Dringender Sicherheitshinweis

Dringende Softwareaktualisierung zum Sicherheitshinweis – Softwareupdate für Atemminutenvolumensensor (AMV-Sensor) in Herzschrittmachern verfügbar, Nr. 92186345-FA.

Software-Update von Boston Scientific hinsichtlich Oversensing des AMV Signals

Abbildung 1. Bei der nächsten Abfrage des Programmiergeräts wird ein zusammenfassendes Dialogfenster angezeigt, nachdem der Signal-Artefakt-Monitor den AMV-Sensor-Vektor umgeschaltet oder den AMV-Sensor deaktiviert hat.

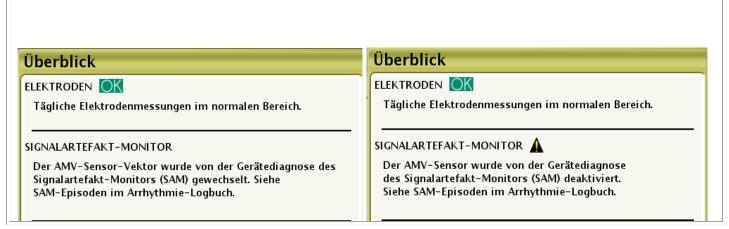
Ein deaktivierter AMV-Sensor bleibt in diesem Zustand, bis er manuell neu programmiert wird. Bei deaktiviertem Sensor erfolgt keine AMV-frequenzadaptive Stimulation und keine Aufzeichnung des Atmungs-Trends. Bei der nächsten Abfrage des Programmiergeräts wird der Benutzer über alle SAM-Ereignisse mit zugehörigen Episoden (siehe Abbildung 1) informiert, die im Arrhythmie-Logbuch zur Überprüfung verfügbar sind. In einem zukünftigen Update des telemedizinischen LATITUDE NXT Remote-Patientenmanagement-System kann sich der Anwender SAM-Parameter/Episoden anzeigen lassen und eine Gelb-Warnmeldung erhalten, wenn der AMV-Sensor durch den SAM deaktiviert wird.
